CHECKLISTE – PRÜFUNG / ERTEILUNG GEMEINDLICHES EINVERNEHMEN

S 177 Radweg bei Ullendorf

Voruntersuchung vom Januar 2023

S 83 Ortsdurchfahrt Deutschenbora

Freistaat SACHSEN <small>vertreten durch LIST Gesellschaft für Verkehrswesen und ingenieurtechnische Dienstleistungen mbH S177 / VNK 4846 053, Station 1.847 / NNK 4946 059, Station 0.000 PROJIS-Nr.: 010389-06</small>	Unterlage / Blatt-Nr.: 3/ 1
	Übersichtslageplan
Maßstab: 1:5000

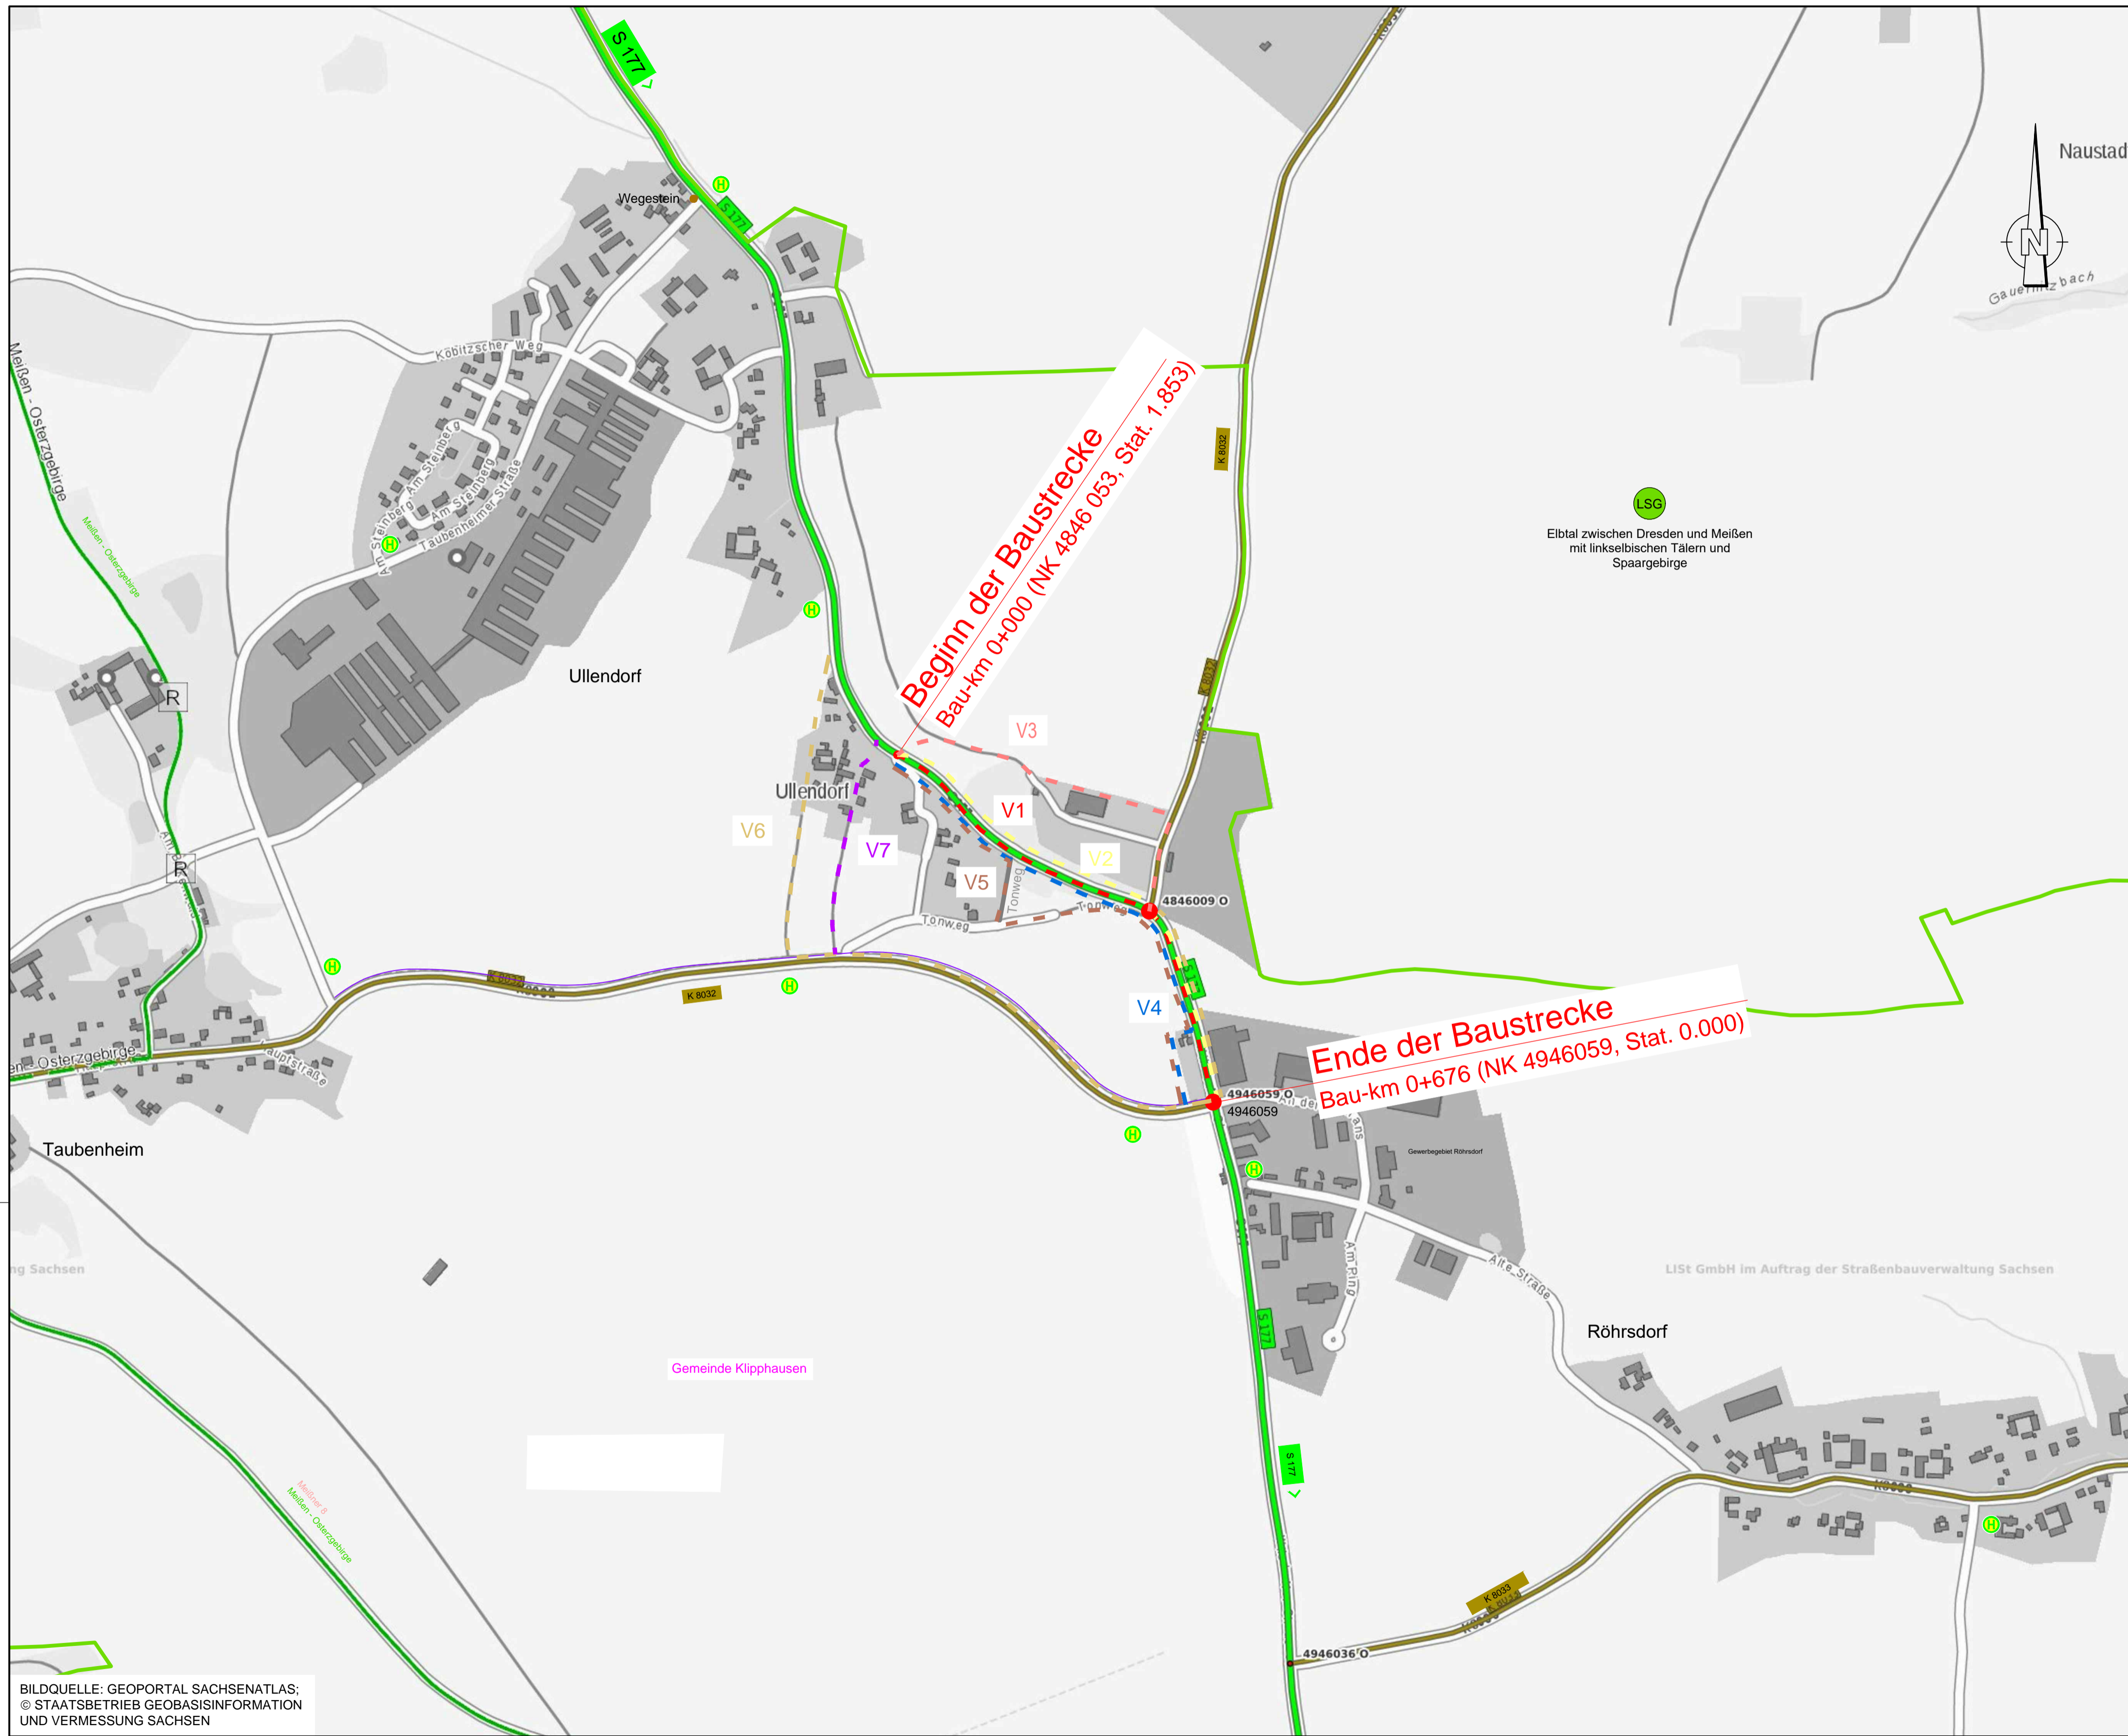
- Es soll eine Variante gewählt werden, bei der die Radfahrer so wenig wie möglich Straßenquerungen haben.
- Variante 4 erscheint auch als günstig. Dabei müsste am Knotenpunkt der S 177/Straße aus Naustadt/Tonweg eine Stellfläche für die Radfahrer geschaffen werden, um die Straßenquerung zu ermöglichen.
-

LANDESAMT FÜR STRASSENBAU UND VERKEHR	Freistaat SACHSEN	Unterlage / Blatt-Nr.: 3 / 1
S83 NK 4946 014, Stat. 0,666 - NK 4946 013, Stat. 4,094		Übersichtslageplan
MaVis-Nr.: M 0000 2390		Maßstab: 1:10 000

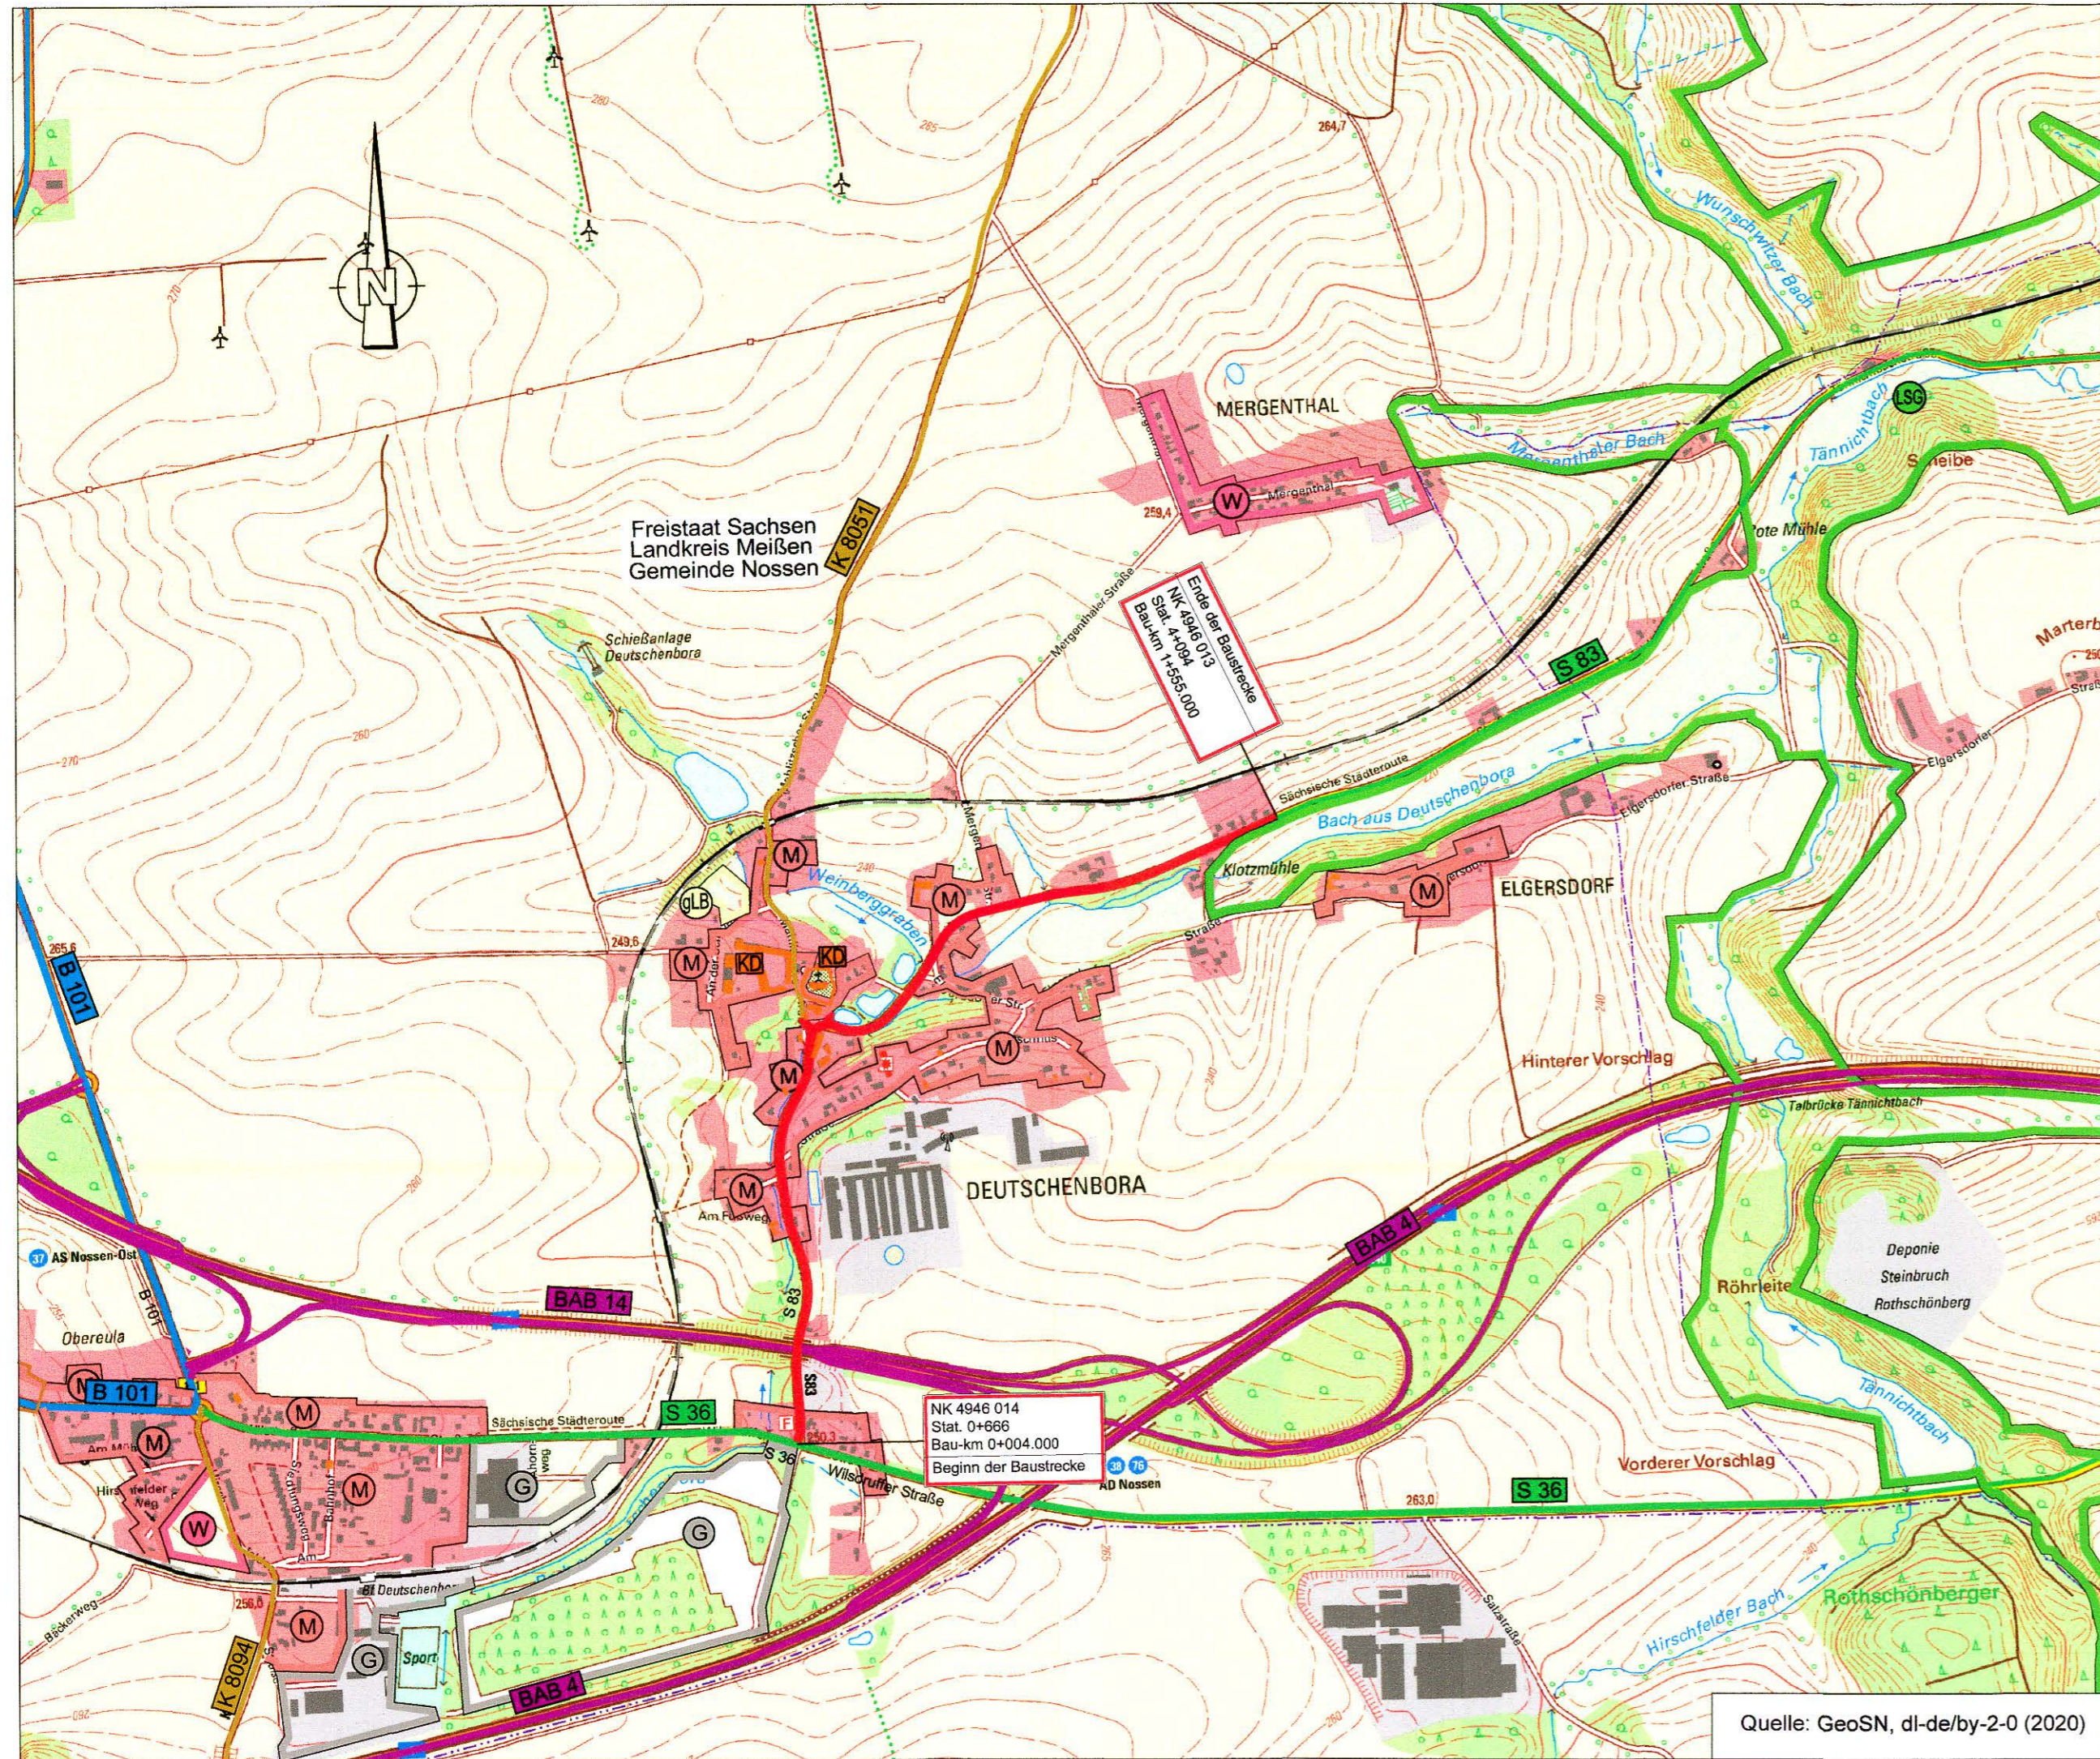
- Die Gemeinde Klipphausen ist von der Umleitungsstrecke während der Baumaßnahme betroffen. Für den weiträumigen Regionalverkehr ist eine Umleitung über den Bleiberg in Rothschnberg vorgesehen. Diese Umleitungsstrecke erscheint für größere Fahrzeuge als nicht geeignet, weil am Bleiberg die vorhandenen Verkehrsbeschränkungen zu beachten sind (Verbot für Fahrzeuge über 3,5 t am Bleiberg zwischen Schlossberg und S 83). Außerdem besteht eine Straßeneinengung am Bleiberg beim Haus Nr. 19. Für Lkw ist daher eine andere Umleitungsstrecke, eventuell über die B 101, erforderlich.
-
